Bilag 5 Høringssvar

Byggeprojekt omfattende ny værkstedsbygning i gården Faksegade 8.

Bemærkninger til byggeprojektet fra A/B Rosenvængets Allé 27 m.fl., 2100 København Ø

Sagsnummer S2024-730415

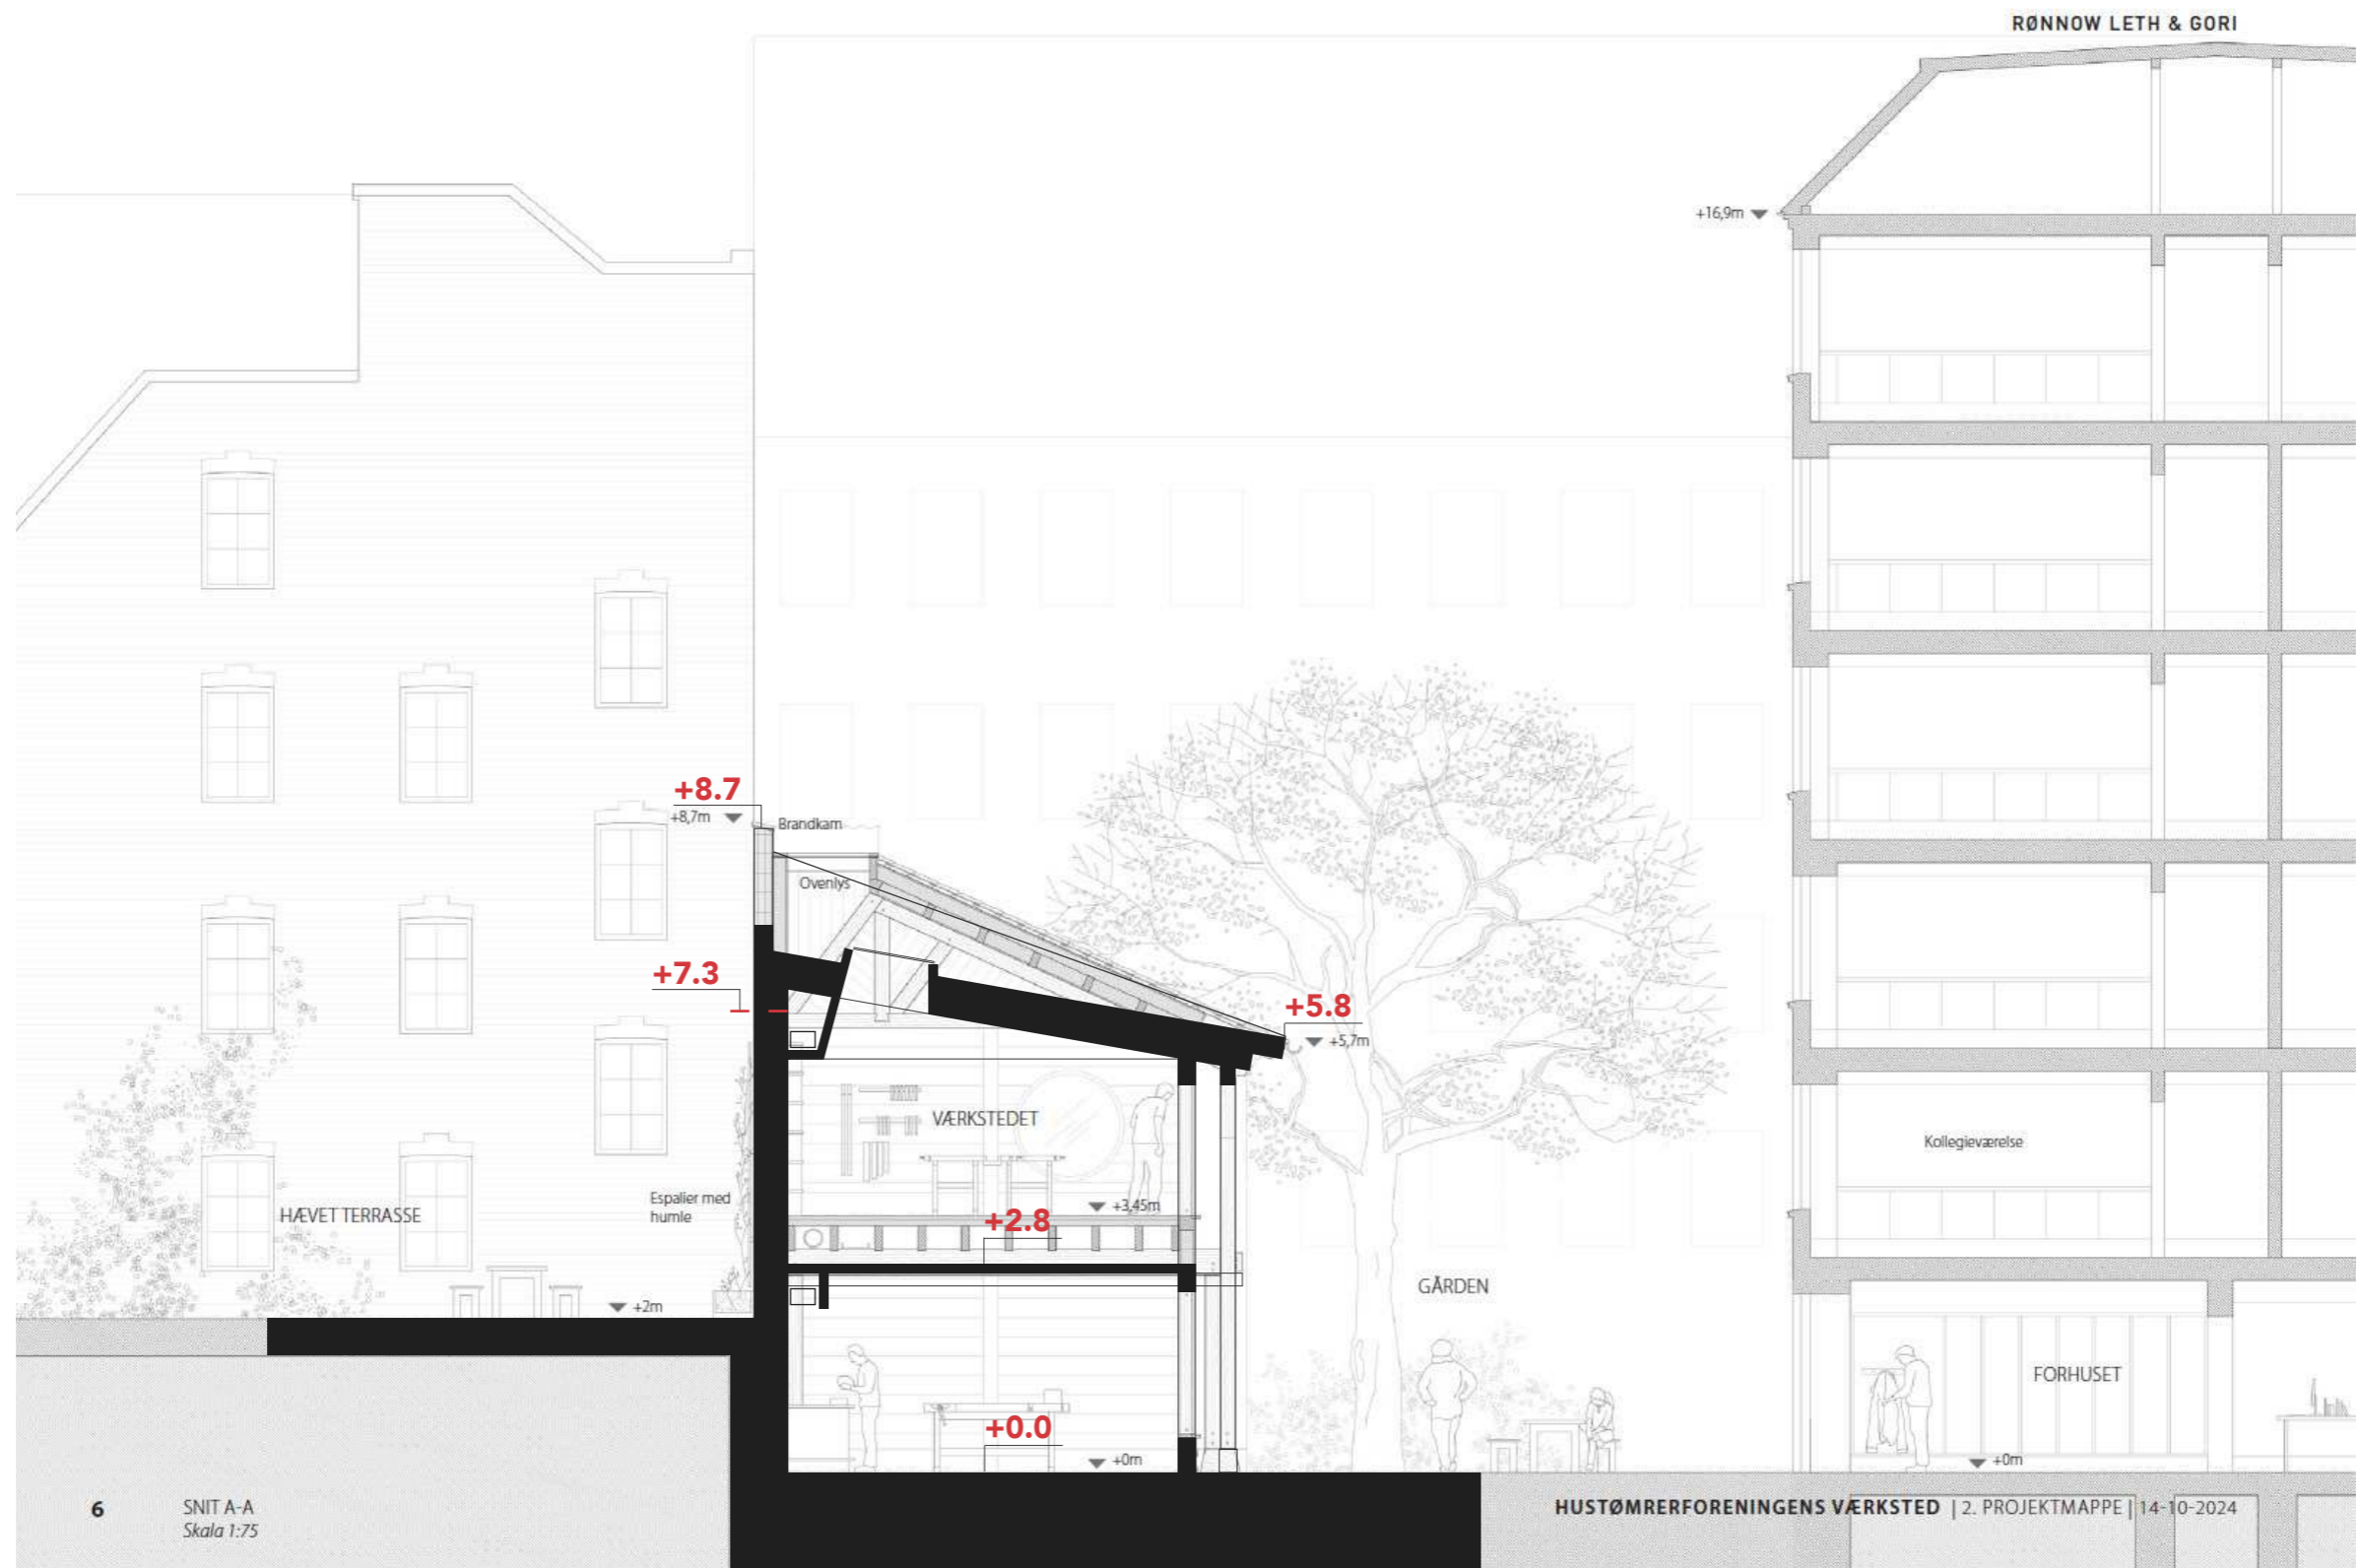
1. Det indsendte materiale håndterer ikke affald (og til dels heller ikke cykler) på egen matrikel - og det indsendte materiale fordrer, at Hustømrrerforeningen skal være en del af Gårdlauget Rosenfryd for at kunne håndtere deres affald, hvilket er uholdbart.
2. Endvidere finder vi, at det indsendte projekts brandmur mod vores hævede terrasseplan er meget voldsom og ikke særlig hensynsfuld for gårdens miljø. Dette kan dog løses - Og vi henstiller til, at projektet revideres så brandmuren **IKKE** fremstår som et formmæssigt uartikuleret og fortættende element i vores gård. Projektet kan sagtens reduceres i højde, og brandmuren kan udformes, så den fremstår mere som en gavl. En ny tagprofil vil endvidere give mere lys og luft til de tilstødende gårde og den hævede fælles terrasse (se de vedhæftede skitser).

1. At rumhøjden i værksted på grundplan reduceres - en lofthøjde på 2500 mm bør være rigelig til et mindre værksted, da der jo ikke er tale om lokaler til egentligt produktion - og her kan plader på 1220 X 2440 sagtens håndteres.
2. At konstruktionen revideres, så den ikke er så voldsom og overdimensioneret.
3. At tagprofil gentænkes, så brandmur ikke vil fremstå så påtrængende, men vil opleves mere som et profileret gavlmotiv (se vedhæftede tegninger). En ny tagprofil vil tilgodese lysforhold for det tilstødende mindre gårdrum og vores fælles terrasse.
4. At taget ikke udføres med tagsten, men med SEDUM, da dette vil være smukt og godt for biodiversiteten i gårdmiljøet.

Hustømmerforeningens Værksted
 Alternativt tagprofil - Skematisk gavlprofil 1:100
STUDIO ELSKÆR
 Arkitekt & Designer maa
 Tue Teinar Elskær
 Odensegade 26 - 2100 København Ø
 Mobil 6120 6967 - Mail tue.t.elskaer@gmail.com
 Dato 30.12.2024

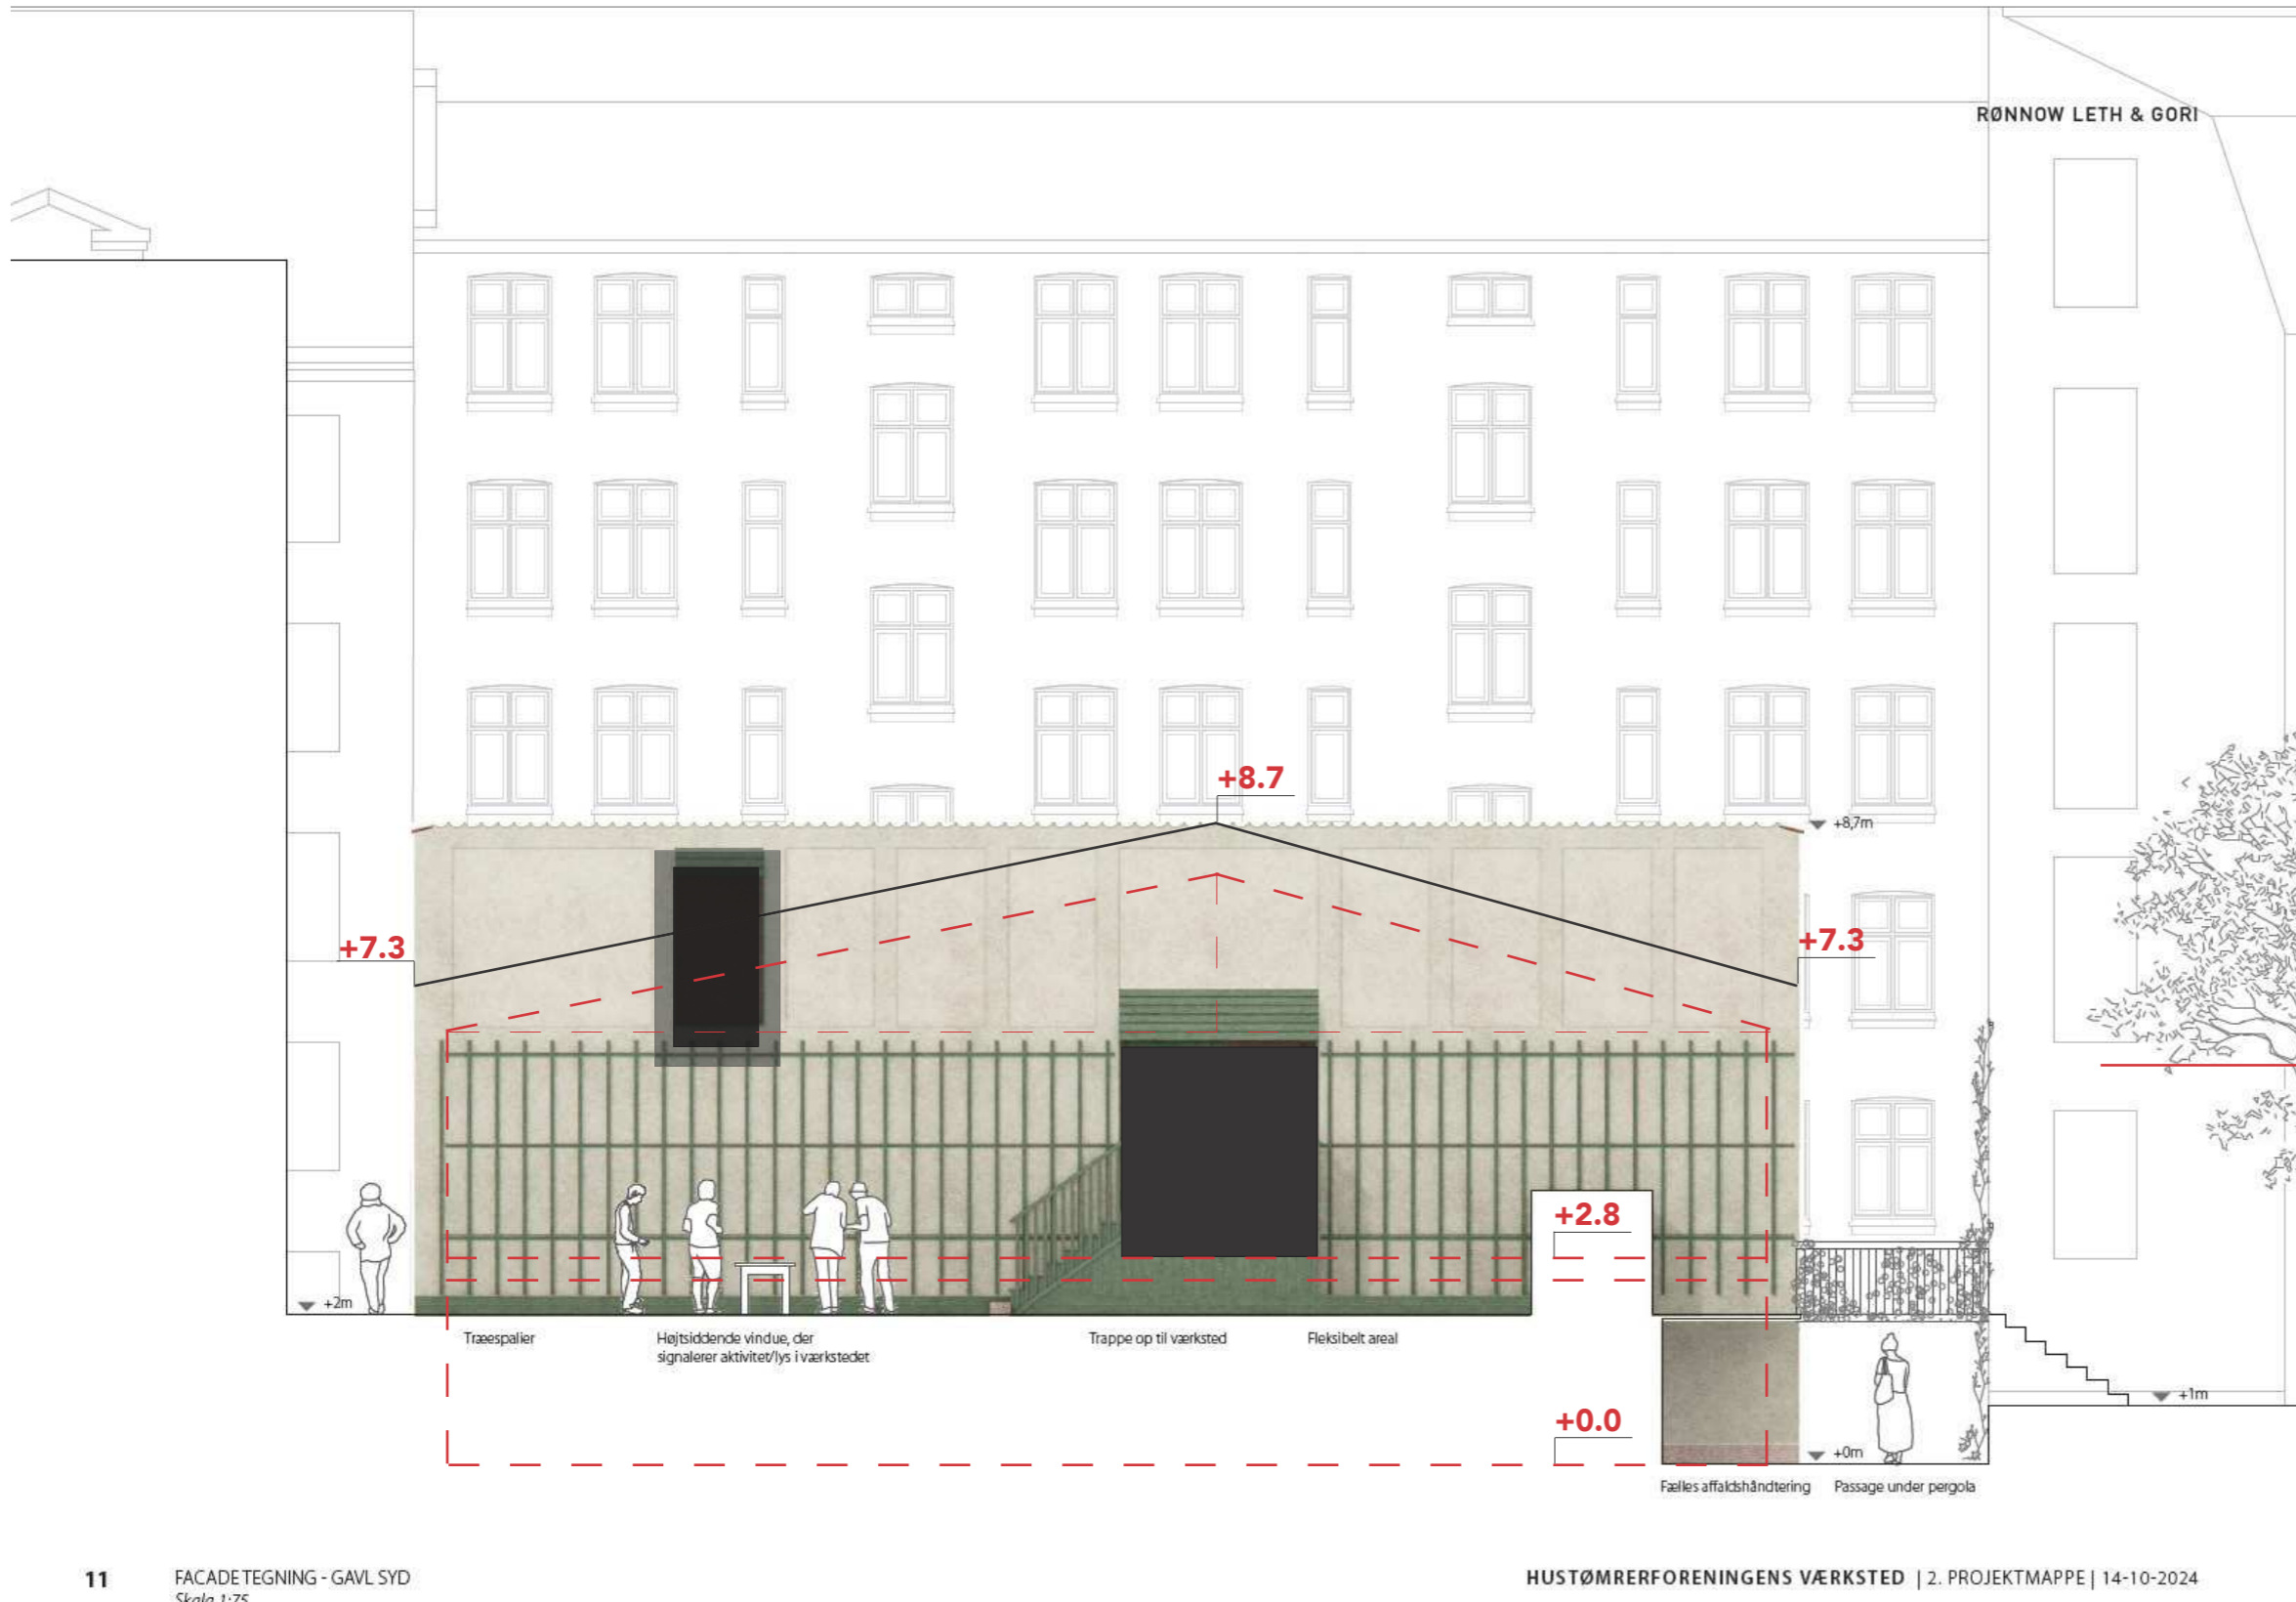
Foto af sollys på gavl
 Kl. 11.23 - 23.10.2024
